Mission régionale d'autorité environnementale
CENTRE - VAL DE LOIRE

**Avis sur le projet de parc agrivoltaïque
à Tournon-Saint-Pierre (37)**

N° MRAe CVL-22474/AP

FIGURE 1 – ORGANISATION DES SECTEURS DU PROJET ET DES PRINCIPAUX EQUIPEMENTS. SOURCE : NOTICE PC51, P. 4.
LES ZONES 7 ET 8 RESTENT SANS PANNEAUX.

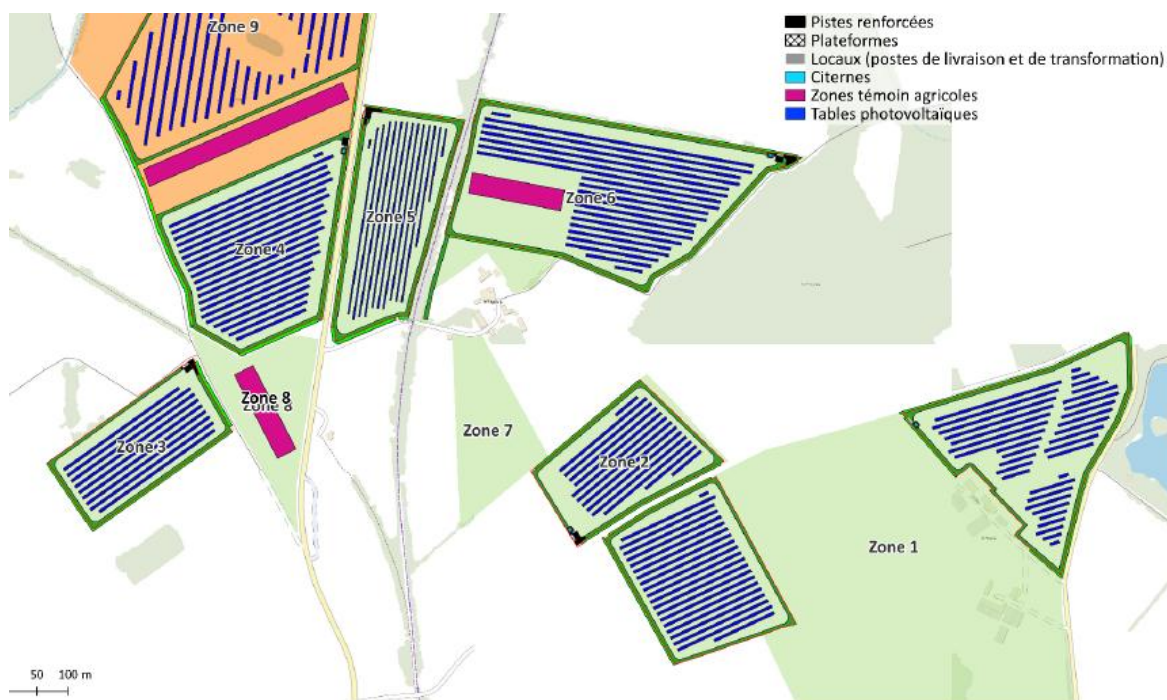
Sur les 90,1 ha étudiés initialement, le dossier distingue un périmètre clôturé de 58,9 ha et 53,27 ha de secteurs équipés de panneaux, dont 35,28 ha à tables fixes et 17,99 ha à panneaux mobiles, appelés trackers. Une table est une structure portant plusieurs modules photovoltaïques.

Les notices de janvier 2026 totalisent 10,91 ha de projection des modules au sol, dont 8,45 ha pour les tables fixes et 2,46 ha pour les trackers. Cette projection désigne la surface située à la verticale des panneaux ; elle ne doit pas être confondue avec la surface des secteurs équipés, qui comprend les espaces entre les rangées.

FIGURE 3 – COUPE DU DISPOSITIF DE TRACKERS DESTINE AUX GRANDES CULTURES. SOURCE : NOTICE PC51 EARL BOIS ACTUALISEE, P. 12. LES DIMENSIONS ET CONVENTIONS DOIVENT ETRE MISES EN COHERENCE DANS L'ENSEMBLE DU DOSSIER.

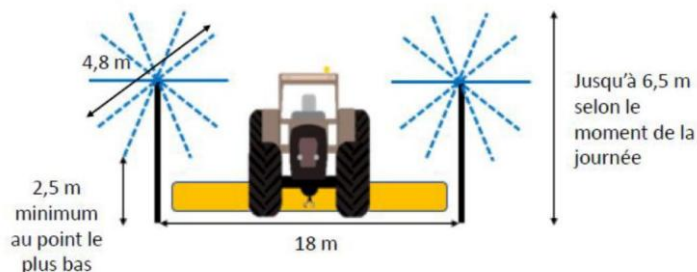
L'analyse des usages agricoles porte ici sur les grandes cultures irriguées de la zone 9. La notice actualisée prévoit un espace de 13,3 m entre les tables et de 18 m entre les pieux qui les supportent. L'irrigation serait réalisée par aspersion. Le pétitionnaire prévoit d'adapter l'orientation des panneaux à la fois aux opérations culturales et à la lumière nécessaire aux plantes.

Le dossier souffre d'imprécisions et d'incohérences ne permettant pas de comprendre précisément le projet : l'étude agricole préconise un espacement minimal de 16 m, puis mentionne 18 m. Pour comparer ces valeurs à celles de la notice, chaque plan doit préciser les points entre lesquels la distance est mesurée : pieux, bords des panneaux ou limites des rangées. L'espace libre doit aussi être indiqué pour les inclinaisons des panneaux prévues lors des travaux agricoles. Enfin, les tournières, où les engins font demi-tour en bout de parcelle, sont données pour 18 ou 20 m selon les pièces : la dimension retenue doit être précisée. Des plans et des coupes cohérents sont donc nécessaires pour vérifier le passage du matériel et la réalisation des travaux agricoles. Les adaptations éventuelles de l'irrigation, des circulations ou de l'orientation des panneaux peuvent modifier les besoins en eau, le tassement des sols, la végétation et la quantité d'électricité produite.

L'étude agricole de janvier 2026 décrit les parcelles comme non drainées. Le complément du 29 juin et son étude des sols évoquent cependant la possibilité d'un drainage pour améliorer le potentiel agronomique, sans préciser si cette solution est retenue. Ce point doit être clarifié. Il est distinct de l'obturation de drains prévue sur le site de compensation, dont l'objectif est au contraire de retenir davantage d'eau.⁸

L'autorité environnementale recommande de démontrer, par des plans et coupes, la faisabilité des pratiques annoncées pour les grandes cultures irriguées de la zone 9, en précisant les choix de drainage et les adaptations de l'irrigation. Elle recommande d'en évaluer les conséquences sur l'eau.

FIGURE 4 – ZONES HUMIDES IDENTIFIEES ET SONDAGES REALISES. SOURCE : VOLET NATUREL, ETAT INITIAL, CARTE 37, P. 174. CETTE CARTE NE PERMET PAS DE QUANTIFIER LES SURFACES HUMIDES COUVERTES PAR LES DIFFERENTS TYPES DE PANNEAUX.

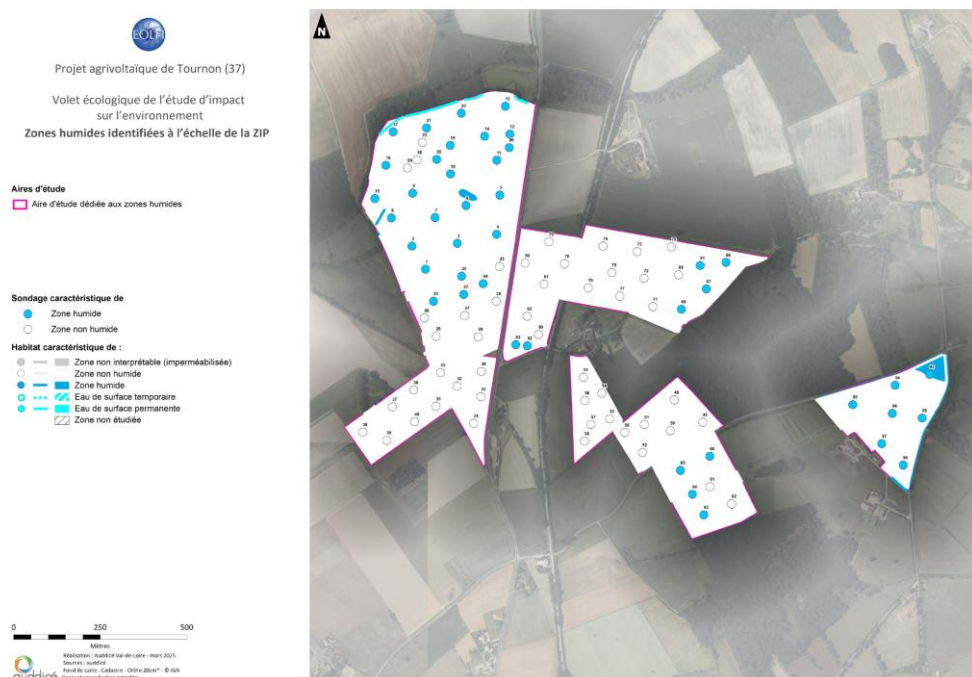
Les incidences de la projection des panneaux sur les zones humides peuvent être analysées, sans assimiler automatiquement les surfaces concernées à des zones humides détruites. À Tournon-Saint-Pierre, la hauteur minimale de 1,9 ou 2,5 m et, pour les tables fixes, un espace libre de 6,6 m entre les rangées pour 4,34 m de largeur projetée peuvent favoriser l'arrivée de lumière et de pluie au sol. Ces caractéristiques ne suffisent toutefois pas à garantir le maintien des fonctions des zones humides. Un suivi de l'eau dans les sols, comparant les secteurs sous panneaux à des secteurs témoins comparables, serait nécessaire afin de vérifier les effets prévus.

L'analyse doit localiser les zones humides concernées par chaque type de panneaux, décrire leur fonctionnement actuel et estimer celui attendu avec le projet. Elle doit notamment prévoir les effets de l'ombrage et de la redistribution des pluies sur l'humidité des sols et la végétation. La méthode du bureau d'études apporte une première appréciation, mais le dossier justifie son choix par la faible surface d'atteinte directe retenue (§ 4.2.4). Cette justification ne couvre pas, à elle seule, les effets possibles sous les panneaux. La méthode nationale de l'Office français de la biodiversité (OFB), version 2 de 2023, ou une démarche équivalente dont la pertinence serait justifiée, pourrait étayer la comparaison des fonctions et l'estimation des pertes qui subsisteraient après évitement et réduction. Après la mise en service, le suivi permettra de vérifier ces prévisions.¹⁰

L'autorité environnementale recommande d'évaluer les effets du projet sur les zones humides situées sous les panneaux, en tenant compte de leur état initial, des équipements et des pratiques agricoles prévus. Elle recommande d'en déduire les possibilités d'évitement et de réduction, de justifier les implantations maintenues et de vérifier la compensation des pertes résiduelles. Un suivi comparatif, assorti de critères d'alerte et de mesures correctives, permettrait de vérifier les effets du projet et l'efficacité des mesures.

FIGURE 5 – CARTE DE SYNTHESE – HIERARCHISATION DES ENJEUX ECOLOGIQUES GLOBAUX PRESENTEE AU PUBLIC DANS LE RNT. SOURCE : RNT DE L'ETUDE D'IMPACT, CARTE 4, P. 20.

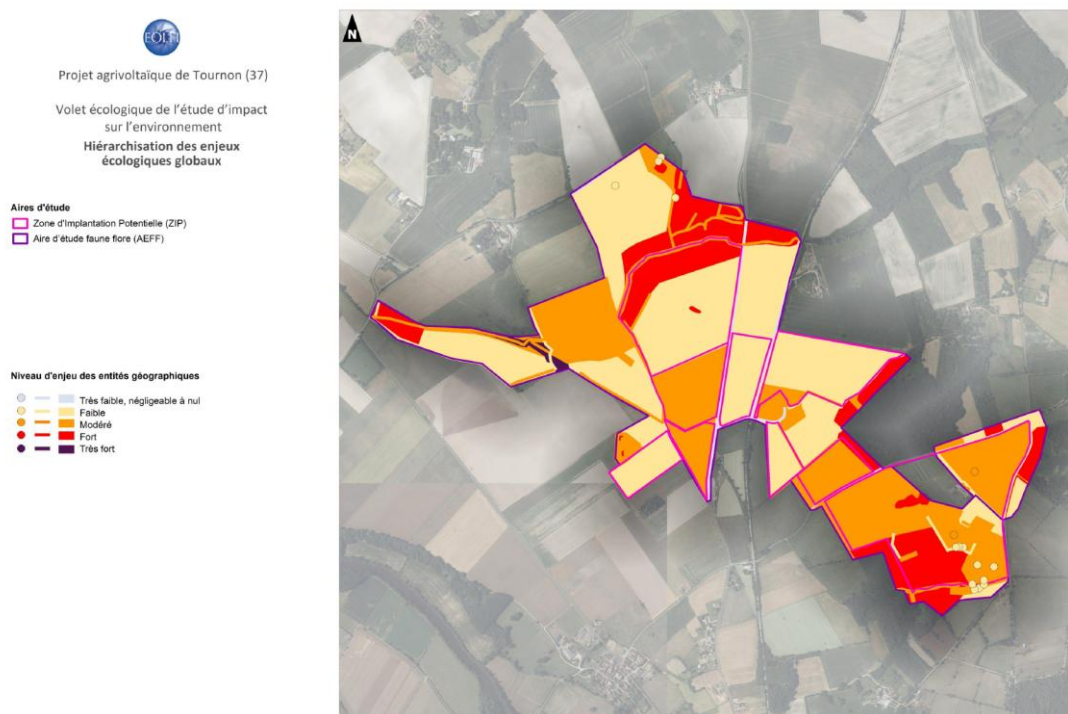
Des incertitudes demeurent sur la couverture des inventaires dans le sud-est du site (l'ensemble de la zone d'implantation du projet n'ayant pas été prospectée), sur la répartition des points d'écoute des chauves-souris (certains secteurs importants ne comportant aucun point d'écoute) et sur l'identification de certains insectes (l'OEdipode rouge, qui aurait été observé sur le site, n'est plus connu en région depuis 1970, la donnée est donc douteuse). De même, la détermination correcte de l'Argus frêle est sujette à caution. En effet, l'espèce n'est pas connue sur ce secteur (localités de présence les plus proches à plus de 6 km), aucun milieu favorable à l'espèce (pelouses calcicoles) n'est présent sur l'aire d'étude, et sa plante-hôte (Anthyllide vulnérable) n'a pas été observée dans l'aire d'étude.

Des vérifications ciblées sont nécessaires pour déterminer si elles peuvent modifier l'appréciation des enjeux dans les secteurs aménagés et à proximité. Ces limites ne justifient pas, à elles seules, une reprise intégrale des inventaires.

L'autorité environnementale recommande de lever les incertitudes des inventaires susceptibles de modifier les conclusions, puis d'adapter l'implantation, les mesures et le suivi en conséquence. Elle recommande de concilier, dans le calendrier du chantier, la protection de la faune et celle des sols humides saturés en eau.
